「ふげん」の廃止措置計画の変更について

2022年8月8日

国立研究開発法人 日本原子力研究開発機構

2. 原子炉本体解体撤去に係る工法の変更

「ふげん」廃止措置の主要工程と原子炉本体解体に係る技術開発

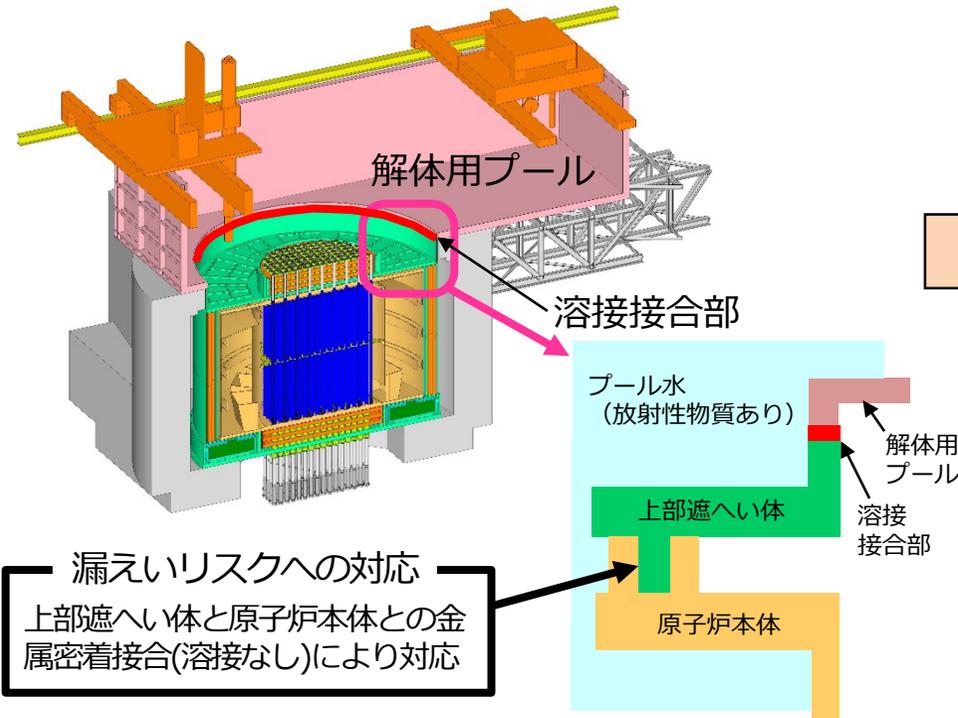
(1) 検討の経緯

- 原子炉本体の解体は、運転に伴う放射化の影響が大きいことなどを考慮し、解体時の放射線遮へいや切断時の粉じんの拡散を抑制するため、原子炉本体上部に解体用プールを設置した上で、水中で解体を行う計画としている。
- 平成20年（2008年）の廃止措置計画の認可以降、水中切断技術の開発、ふくいスマートデコミッションング技術実証拠点*を活用した実証試験を段階的に実施してきた。
- 令和2年度（2020年度）から、解体用プールを含む遠隔解体装置の詳細検討及び解体工法の安全性確認を実施した結果、更なる安全性の向上を図るため解体時に原子炉本体からプール水が漏えいするリスクを大幅に低減させた、より保守的な工法に変更することとした。

(2) 工法の変更内容

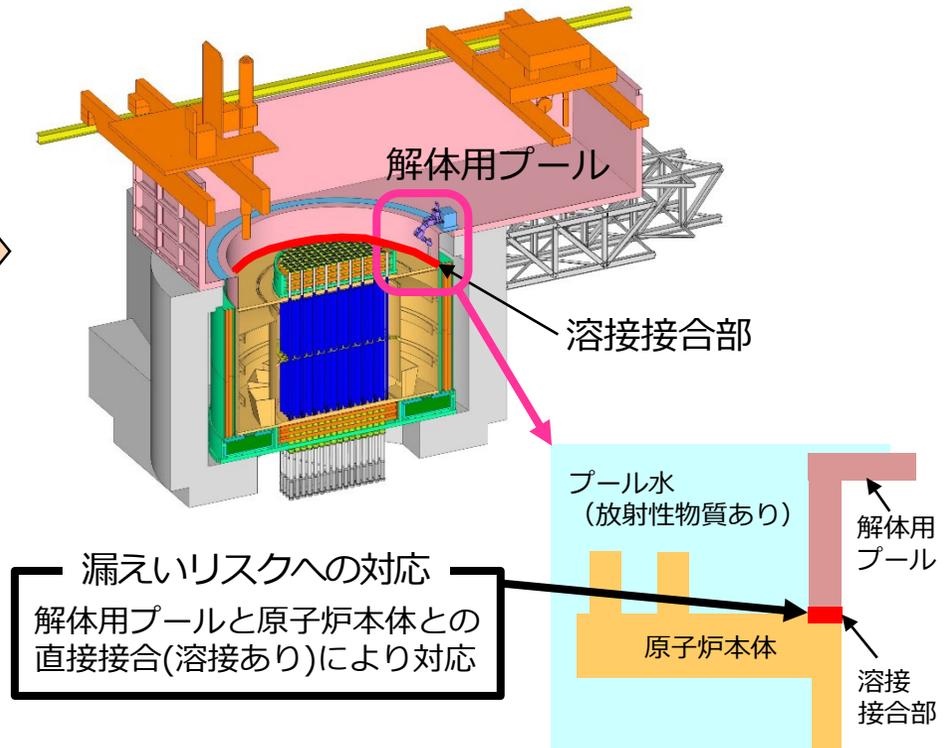
[現行計画]

解体用プールの底板を原子炉上部にある遮へい体に溶接する工法

- 上部遮へい体は、原子炉本体の上にある溝にはめ込まれている構造。
- プールや水の重さで接合部が固定されており、簡単に水が漏れる構造ではないが、解体工法の詳細検討の結果、プール水が漏えいするリスクをさらに低減させた工法とすることが必要と判断。

[見直した計画]

遮へい体を撤去し、解体用プールの底板を原子炉本体に直接溶接する工法

- 直接接合により、漏えいするリスクが大幅に低減。
- 遮へい体がなくなり放射線量が高くなるため、遠隔で溶接・検査を行う装置が必要。
